ART DES VORHABENS Neubau eines Bungalows
(WOHNHAUS GARAGE)

EINGABEPLAN

NEUBAU EINES MEHRFAMILIENHAUSES UND EINES BUNGALOWS MIT TIEFGARAGE IN MÜNCHEN 19, KEMNATENSTR. 47 FLUR NR. 123/15, Gmkg NYPHENBURG

Vorliegender Plan ist technisch geprüft.
Die notwendigen Anordnungen sind mit roten
Linien eingetragen. Sie sind genau so zu be-
achten, wie sämtliche übrigen Auflagen und
Anordnungen des beigegeheften Bescheides.

LAGEPLAN

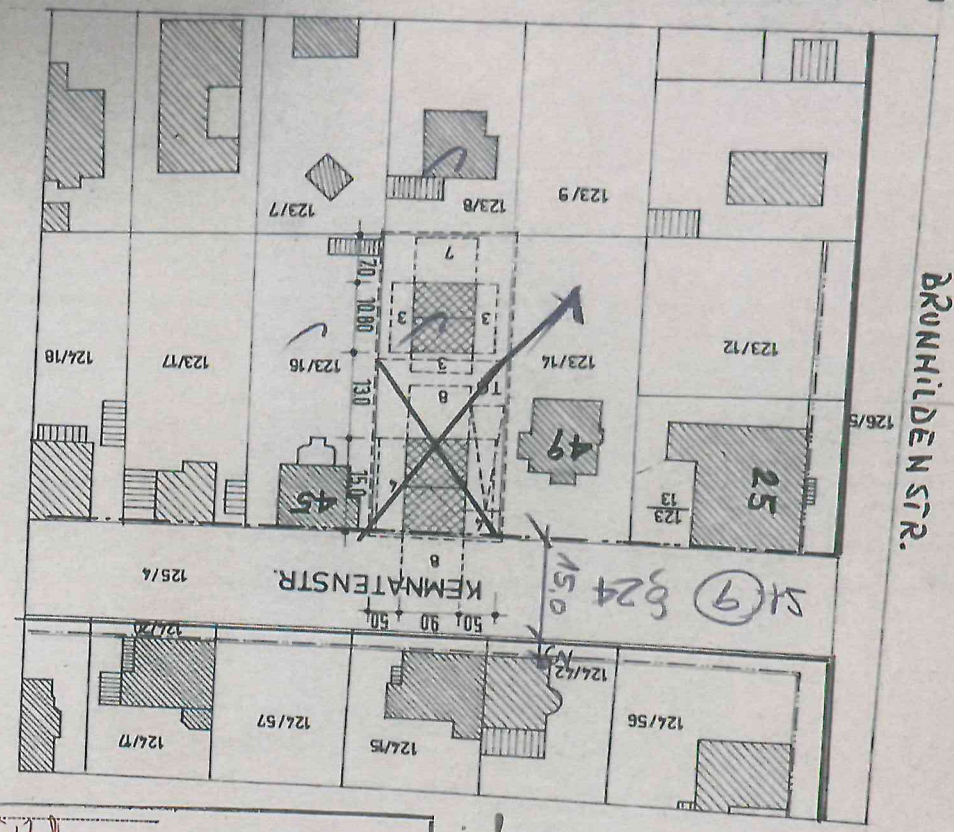
$9 = 47,20 : 3 = 32,40 \times 2 = 64,80 m^2$

$DG - 6,2,00 m = 9,10 \times 6,4 = 57,70 m^2$

$< 64,80 m^2$

DG - kein Vollgeschoss

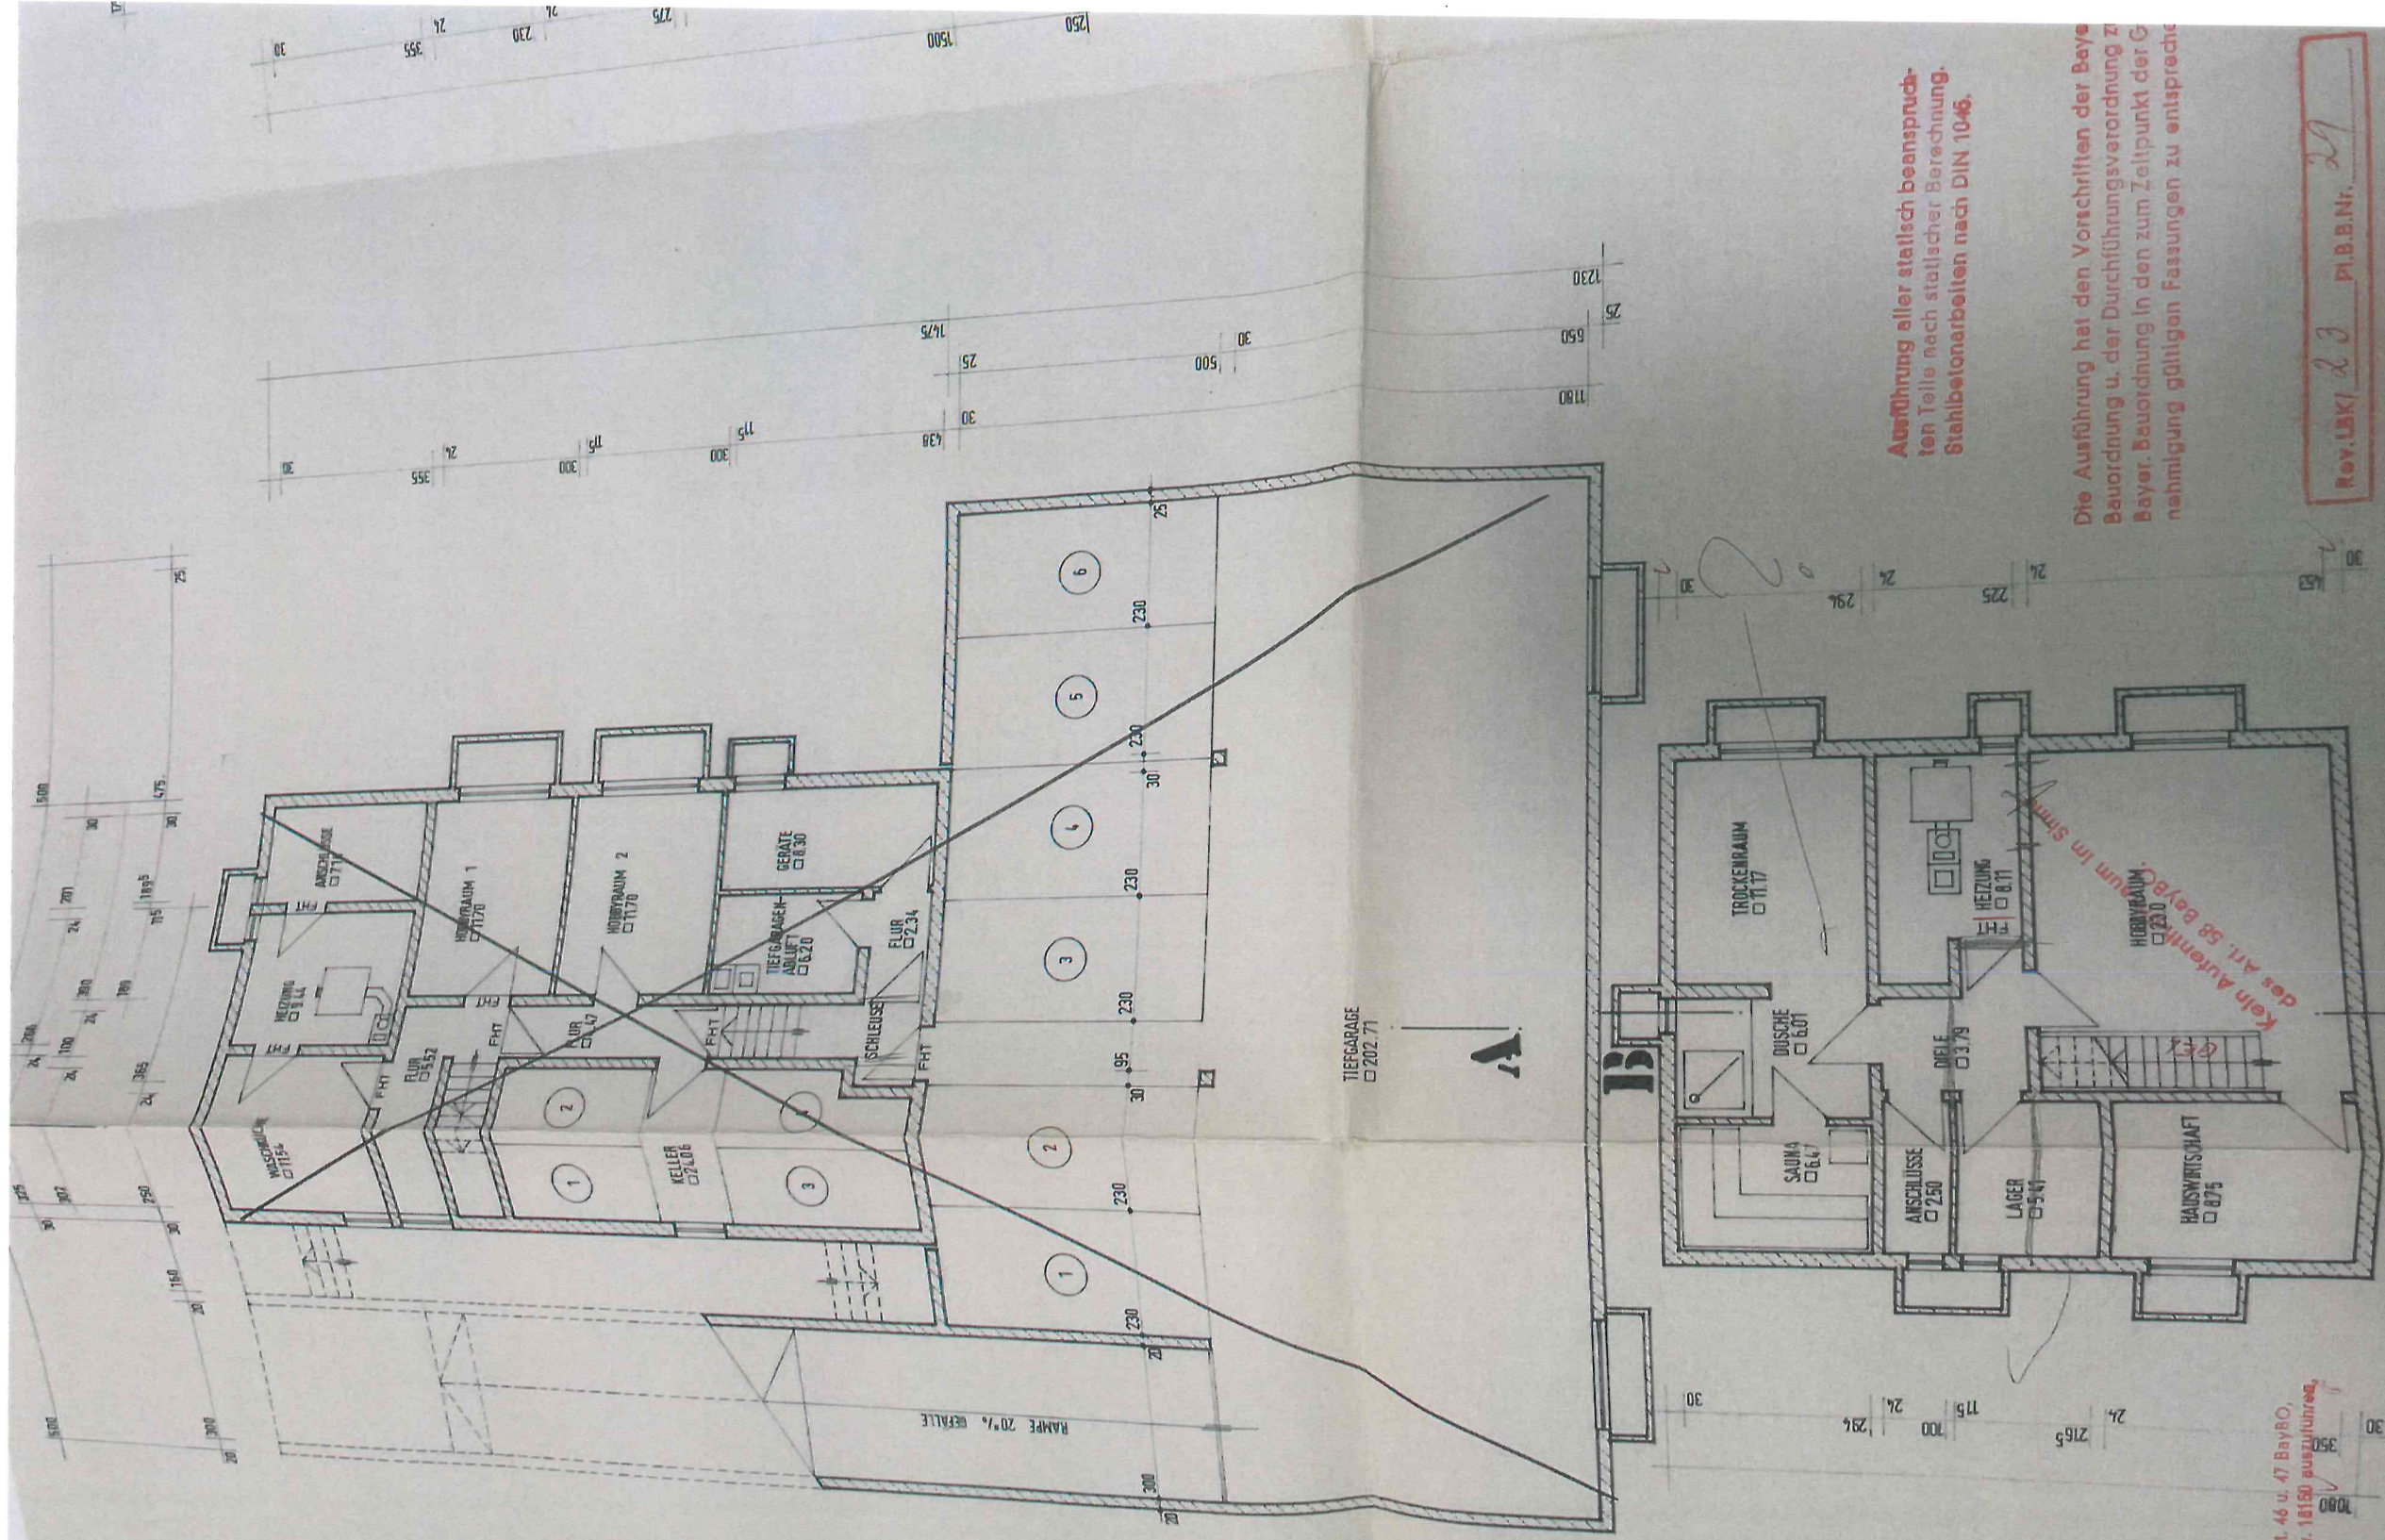
Die Lichtschächte sind verbleibend abzudecken.
Die Gitter sind gegen unbefugtes Absteigen zu sichern.

K E I . . . r G E S C H O S S

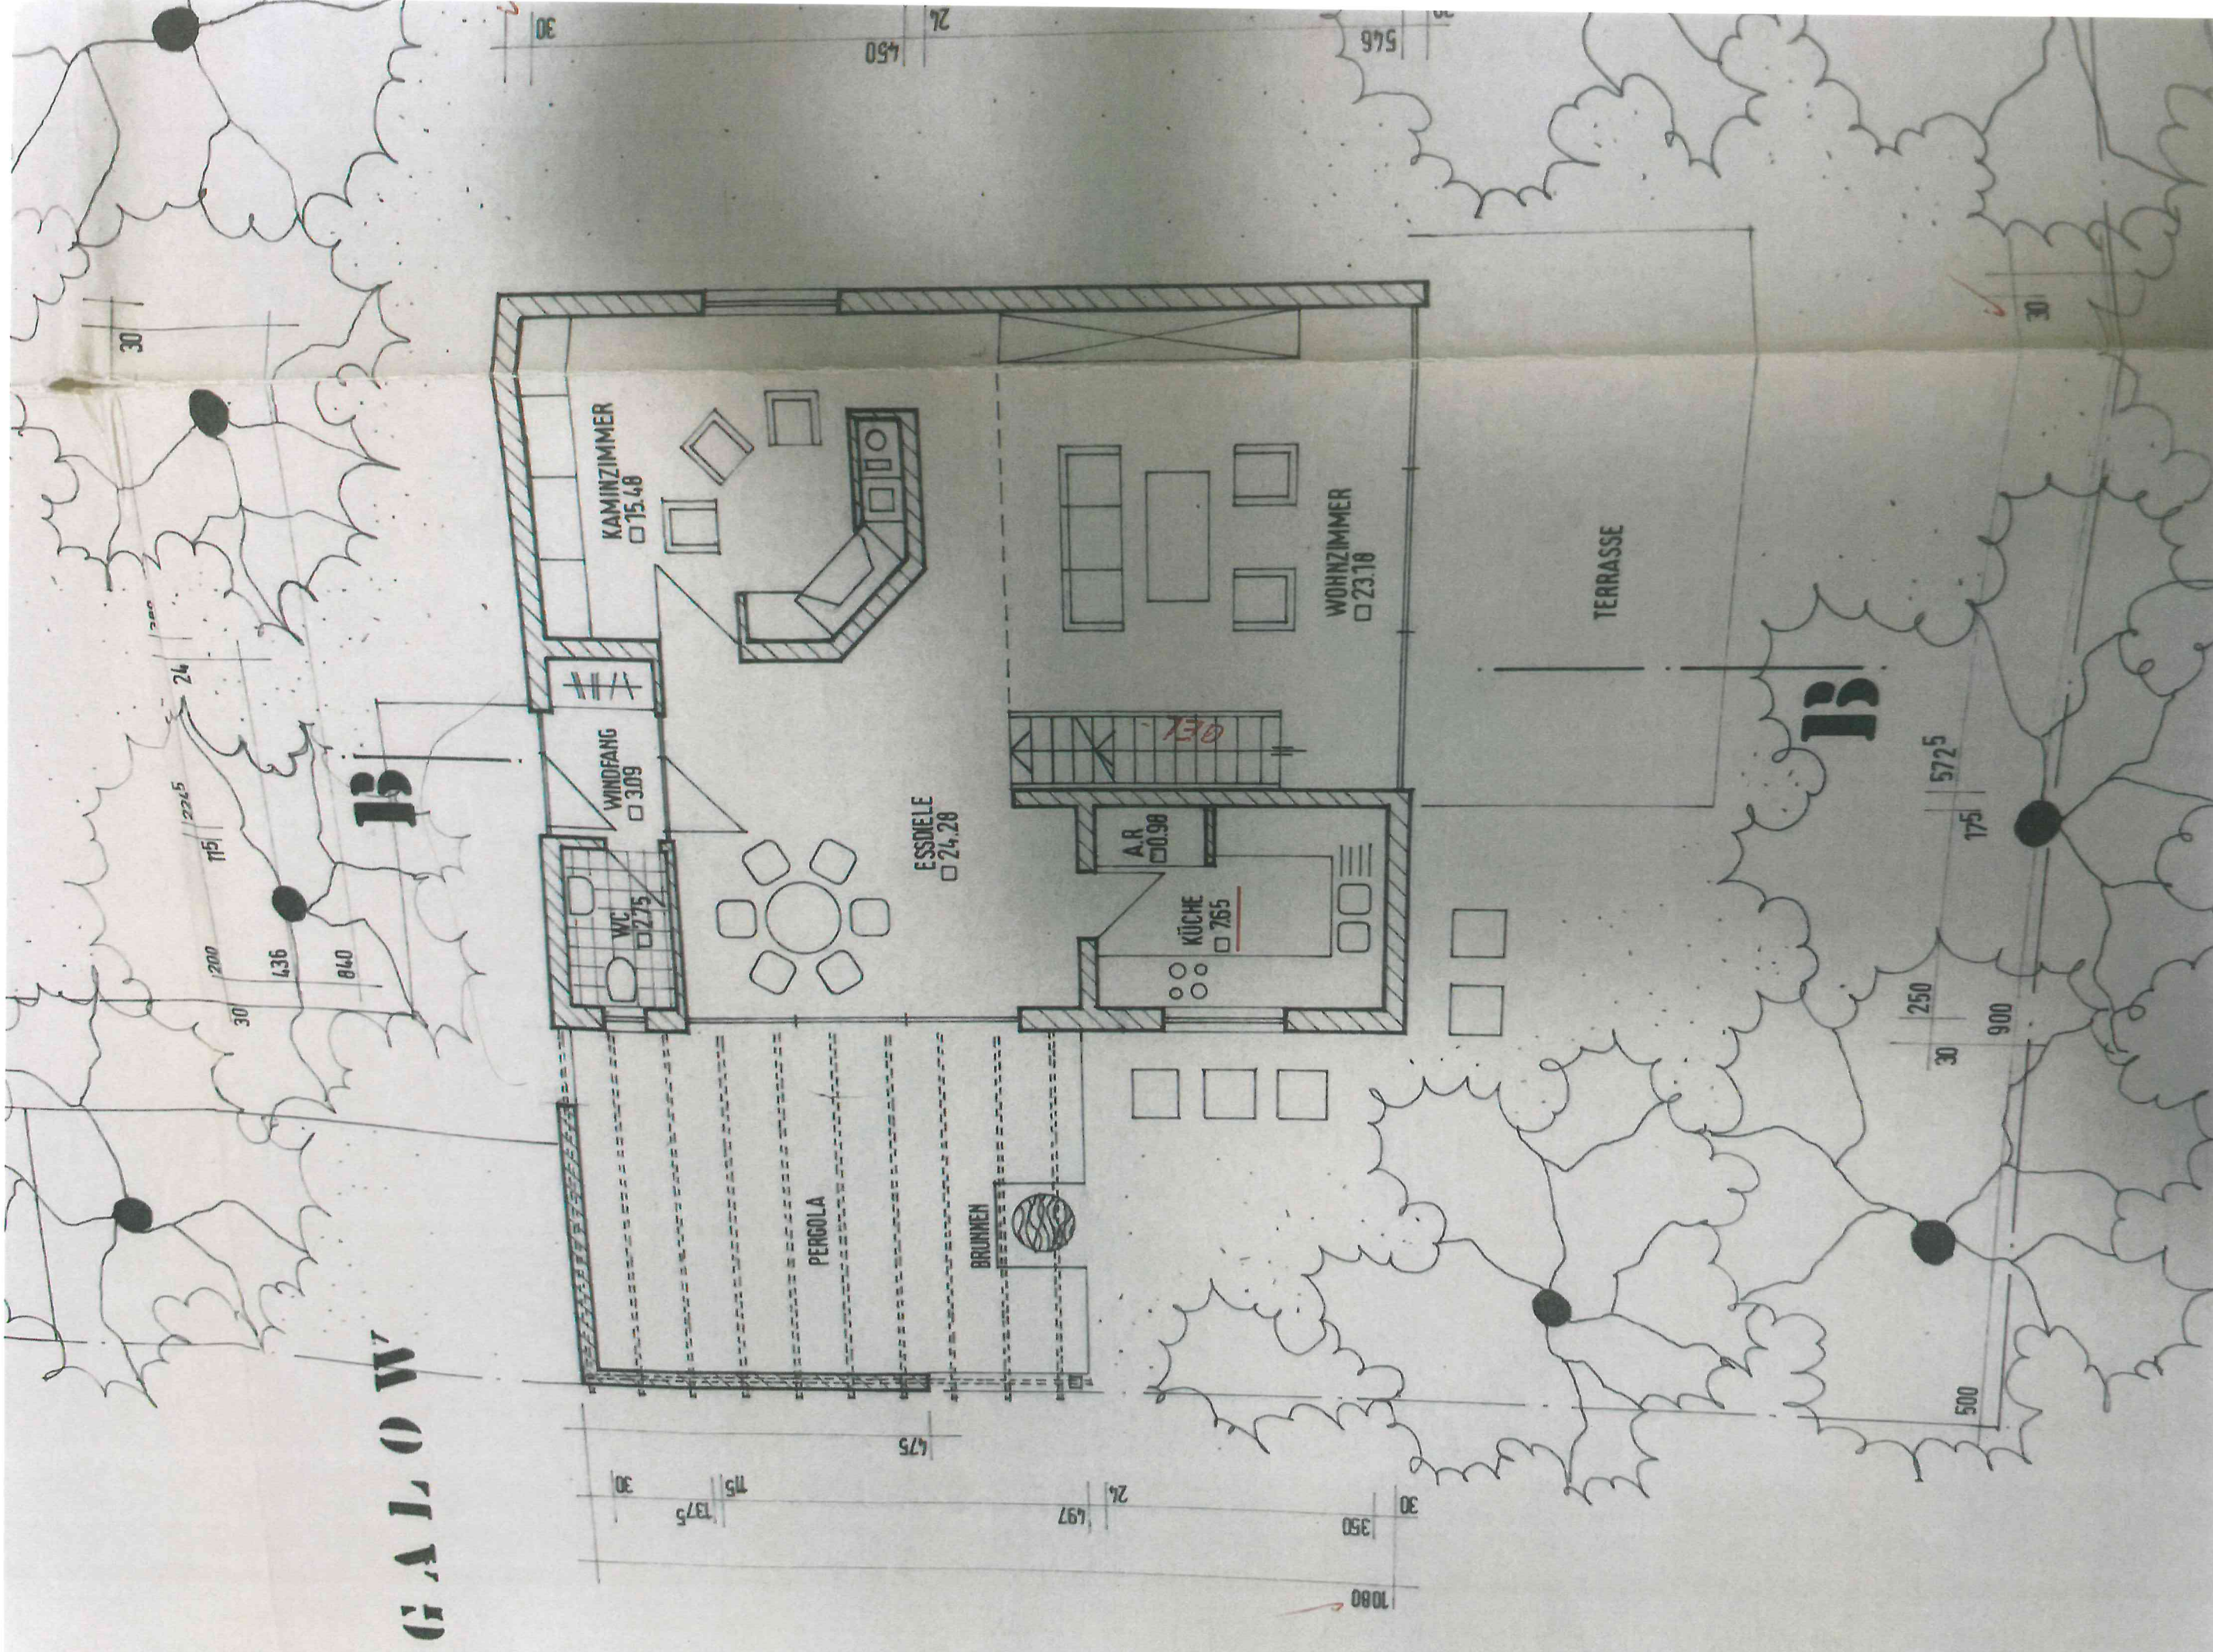
Die Lichtschächte sind verkehrssicher abzudecken.
Die Gitterlände gegen unbefugtes Abheben zu sichern.

Müllanlage nach Art. 56 u. 57 BayBO u. § 12 DV BayBO
Tonnenabstellplatz im Pergolen mit der städt. Müllabfuhr
Entlüftung d. Tonnenabfuhr Po. ins Freie
